Autorité environnementale

Avis délibéré de l’Autorité environnementale sur la zone d’aménagement concerté (ZAC) Gagarine Truillot à Ivry-sur-Seine (94) - Actualisation de l’avis du 20 septembre 2018

n° Ae : 2021-31

Avis délibéré n° 2021-31 adopté lors de la séance du 9 juin 2021

Figure 5 : Espaces paysagers et jardins. (Source : dossier)

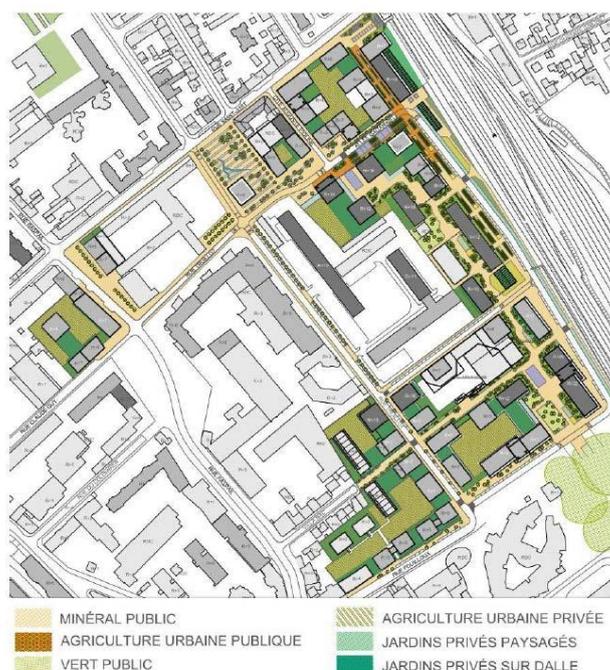
L'agriculture urbaine tiendra une place centrale dans la ZAC. Il a été précisé aux rapporteuses lors de leur visite qu'elle serait dédiée principalement à une production professionnelle¹², portée par l'installation de deux agriculteurs dans « *l'objectif d'atteindre un projet de ville productive et alimentaire* » (le dossier mentionne environ 2 ha dont 1 ha de permaculture en pleine terre¹³). Des jardins partagés seraient par ailleurs situés le long des voies ferrées. L'Ae prend note de la volonté de reconquête du maillage urbain par une trame verte jardinée répondant aux attentes sociétales en matière de circuits courts et de productions locales. Au-delà du concept porté par le projet, l'agriculture urbaine s'inscrit dans la fourniture de services environnementaux et sociétaux : contribuer à modeler un paysage urbain plus amène sur le moyen et le long terme ; participer à la réduction des effets d'îlot de chaleur urbain ; permettre un approvisionnement alimentaire de qualité et accessible financièrement à des populations relevant d'une mixité sociale. Ces services qui auraient vocation à appuyer le projet agricole sont peu développés dans le dossier.

L'Ae reprend ici la recommandation de l'avis MRAe de 2018 à savoir : mieux argumenter l'accroissement des espaces végétalisés et des espaces dédiés à l'agriculture urbaine par rapport à l'existant, en précisant notamment les surfaces en fonction de leurs caractéristiques (toitures, serres, dalles, pleine terre) et en les comparant avec les espaces détruits, dont la friche de l'AP-HP.
